## リコール届出一覧表

リコール届出日：令和 2 年 8 月 27 日

リコール届出番号	外-3082	リコール開始日：準備出来次第		
届出者の氏名又は名称	Groupe PSA Japan株式会社 代表取締役 アンジェロ シモーネ (製作国： フランス共和国) (製作者名： オートモビル・プジョー) (問い合わせ先：0120-840-240 プジョーコール) (製作者名： DS Automobiles) (問い合わせ先：0120-92-6813 DS コール)			
不具合部位（部品名）	原動機（エンジンコントロールユニット）			
基準不適合状態にあると認める構造、装置又は性能の状況及びその原因	エンジンコントロールユニットにおいて、制御プログラムが不適切なため、低エンジン回転・定速走行などの低負荷走行の際に、NO <sub>x</sub> （窒素酸化物）センサーが正しく機能していないと誤診断し、エンジン警告灯が点灯するおそれがある。			
改善措置の内容	全車両、エンジンコントロールユニットの制御プログラムを対策プログラムに書き換える。			
不具合件数	0 件	事故の有無	0 件	
発見の動機	本国からの情報による。			
自動車使用者及び自動車分解整備事業者に周知させるための措置	<ul style="list-style-type: none"> <li>● 使用者：電話・ダイレクトメールにて通知する。</li> <li>● 自動車分解整備事業者：日整連発行の機関誌へ掲載する。</li> <li>● 対策実施済車両：対策済車両には、運転者席側ドア開口部のドアロックストライカー付近に外-3082のステッカーを貼付する。</li> </ul>

## 改善箇所説明図

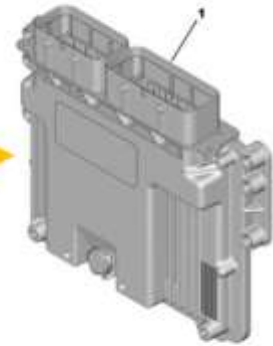
エンジンコントロールユニット

注：  はプログラムを書き換える部品を示す

エンジンコントロールユニットにおいて、制御プログラムが不適切なため、低エンジン回転・定速走行などの低負荷走行の際に、NO<sub>x</sub>（窒素酸化物）センサーが正しく機能していないと誤診断し、エンジン警告灯が点灯するおそれがある。

全車両、エンジンコントロールユニットの制御プログラムを対策プログラムに書き換える。

助手席側ドアロックストライカー上側の固定ボルトの頭に青ペイントを塗る。
